Projekt finansowany w ramach Regionalnego Programu Operacyjnego dla Województwa Pomorskiego na lata 2014-2020	
Nazwa Projektu	„Węzeł transportowy Miejskiego Obszaru Funkcjonalnego Słupska z elementami priorytetów dla komunikacji zbiorowej”
Nr wniosku o dofinansowanie:	RPPM.09.01.02-22-0003/17

ZP.261.10.6.2020.ZP1

WYJAŚNIENIE I ZMIANA TREŚCI SPECYFIKACJI ISTOTNYCH WARUNKÓW ZAMÓWIENIA (SIWZ)

w postępowaniu o udzielenie zamówienia publicznego, którego wartość szacunkowa przekracza kwoty określone w przepisach wydanych na podstawie art. 11 ust. 8 ustawy, realizowanym w trybie przetargu nieograniczonego na zaprojektowanie i wykonanie robót budowlanych pn. „Budowa transportowego węzła integracyjnego miasta Słupska” w ramach projektu „Węzeł transportowy Miejskiego Obszaru Funkcjonalnego Słupska z elementami priorytetów dla komunikacji zbiorowej”. Znak sprawy ZP.261.10.2020.ZP1

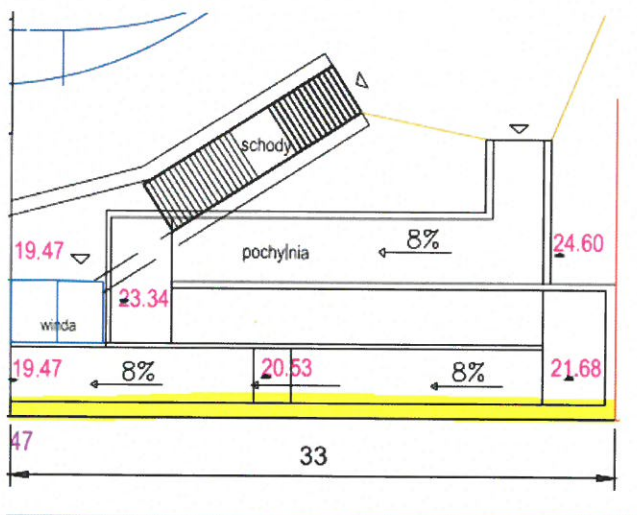
Czy miejsce opisane na rysunki „zał. nr 4 - plan sytuacyjny parter” jako „ 8 miejsc odstawczych z peronami dla autobusów” ma być zadane? Jeżeli tak proszę o podanie obrysu, powierzchni zadania oraz specyfikacji materiałów z jakich ma być wykonane

Zamawiający informuje, że nad 8 peronami odstawczymi ma być zaprojektowane zadanie. Zadanie w obszarze nad miejscami odstawczymi powinno znajdować się nad strefą komunikacji dla pieszych, aż po pierwsze wejście do autobusu. Dach wykonać w konstrukcji stalowej ażurowej z pokryciem przeziernym o powłoce refleksyjnej, redukującej nagrzewanie się przestrzeni pod dachem. Dach podparty słupkami w konstrukcji stalowej lub żelbetowej o przekroju okrągłym oraz oparty na odtwarzanej ścianie. Dolny poziom

dachu dostosować do skrajni autobusów. Lokalizację słupów dopasować do skrajni dla autobusów w sposób nie utrudniający ruchu pieszych w strefie komunikacyjnej między dworcem, a peronami. Sposób wykończenia zadaszania dopasować do projektowanych budynków. Jednocześnie w odpowiedzi na pytanie Zamawiający dołącza rysunek – załącznik nr 4 do PFU Plan sytuacyjny budynku dworca parter.

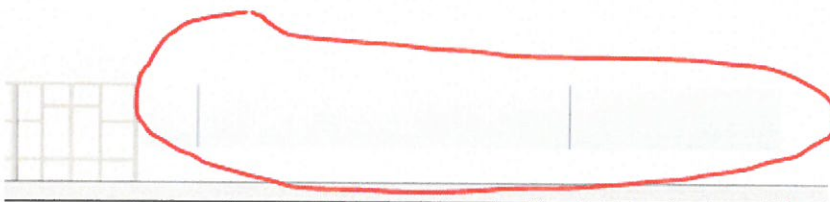
Jak ma być wykończony element pokazany na rysunku powyżej na żółto?

Ściany oporowe powyżej gruntu wykończone w taki sposób aby uzyskać spójną kompozycję architektoniczną z pozostałymi przegrodami zewnętrznymi budynku. Izolacje ścian wykonane zgodnie z pkt. IZOLACJE dla Części A budynku.

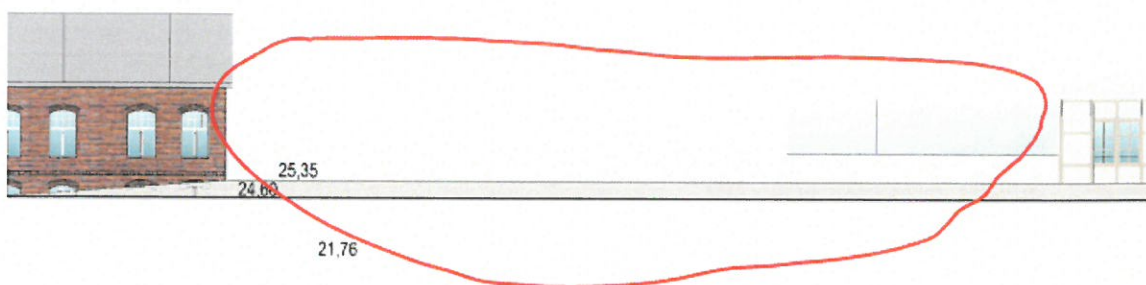
Proszę o opisanie elementu pokazanego na wizualizacji oraz wskazanie, który punkt PFU odnosi się do tego elementu?

W odpowiedzi na pytanie Zamawiający dołącza aktualny rysunek zał. nr 5 do PFU – Wizualizacja budynku dworca, do dokumentacji omyłkowo dołączono nieaktualny załącznik z wizualizacją.

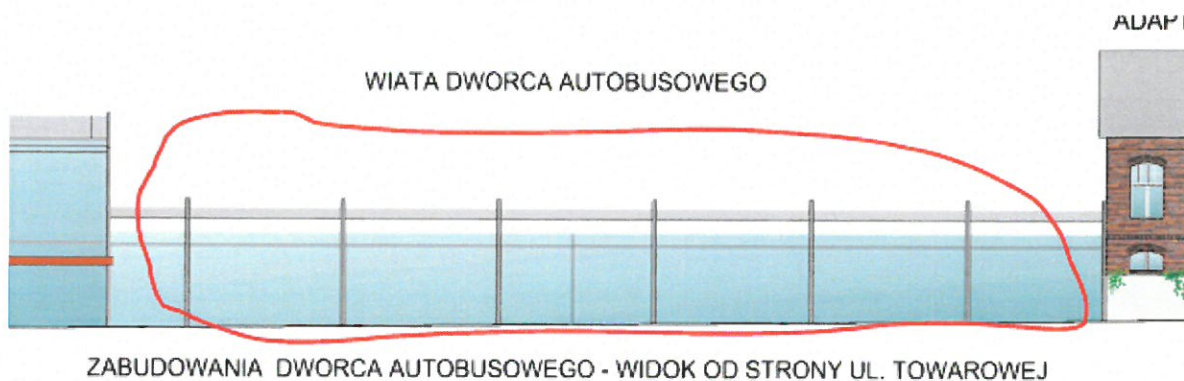
Wiata dworca autobusowego – proszę o wskazanie, który punkt PFU opisuje Wiatę dworca autobusowego pokazanego na wizualizacji

W zakresie projektu nie ma wykonania wiaty dworca autobusowego, załączono aktualny zał.nr 5 do PFU – Wizualizacja budynku dworca.
